# Conseil économique et social

#### Autres Règlements : Règlement n° 112 (Projecteurs émettant un faisceau de croisement asymétrique)

### **Proposition de complément 7 à la série 01 d'amendements au Règlement n° 112 (Projecteurs émettant un faisceau de croisement asymétrique)**

#### **Communication de l'expert de la Pologne\***

Figure 2  
Points d’essai des intensités lumineuses pour la classe B1

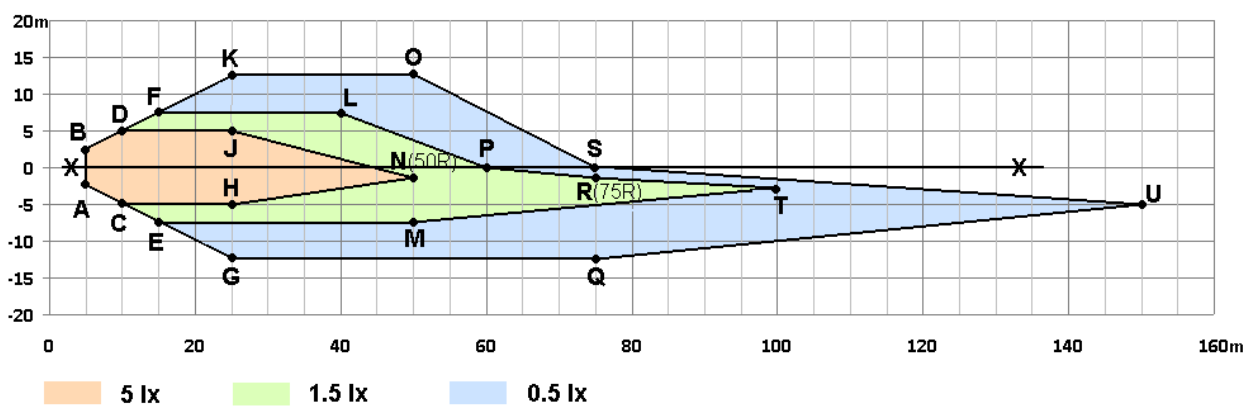
Ajouter un nouveau paragraphe 6.2.4.2, ainsi conçu :

« **6.2.4.2 Le faisceau de croisement des projecteurs de la classe B1 doit produire un flux correspondant aux intensités lumineuses ci-après :**

**Pour la circulation à droite, les intensités lumineuses doivent être telles que l’éclairement vertical défini pour une direction parallèle à une ligne reliant le centre du projecteur à un point donné à la surface de la route sera égal ou supérieur aux valeurs décrites dans la figure 2 et les tableaux ci-après.**

**Note :** L'éclairement vertical à la surface de la route doit être recalculé pour les intensités lumineuses pour un seul projecteur.  
Valeurs négatives : côté gauche ; Valeurs positives : côté droit ; 0,0 : position du projecteur à 0,75 m au-dessus de la surface de la route.

**Coordonnées des points délimitant les aires auxquelles s'appliquent les prescriptions**

<i>Point</i>	<i>Position latérale (en mètres)</i>	<i>Distance au projecteur (en mètres)</i>	<i>Hauteur (en mètres)</i>
Centre du projecteur	0	0	0,75
A	- 2,5	5	0
B	2,5	5	0
C	- 5	10	0
D	5	10	0
E	- 7,5	15	0
F	7,5	15	0
G	- 12,5	25	0
H	- 5	25	0
J	5	25	0
K	12,5	25	0
L	7,5	40	0
M	- 7,5	50	0
N(50R)	- 1,5	50	0
O	12,5	50	0
P	0	60	0
Q	- 12,5	75	0
R(75R)	- 1,5	75	0
S	0	75	0
T	- 3	100	0
U	- 5	150	0

**Éclairage vertical prescrit à la surface de la route**

<i>Aires délimitées par une série de points</i>	<i>Valeur minimum prescrite (en lux)</i>
A, C, H, N, J, D, B, A	5,0
C, E, M, T, R, P, L, F, D, J, N, H, C	1,5
E, G, Q, U, S, O, K, F, L, P, R, T, M, E	0,5

La valeur de 50 lux ne doit être dépassée en aucun point d'aucune des aires.

Pour la circulation à gauche, tous les points et valeurs doivent être inversés par rapport à la droite X-X.
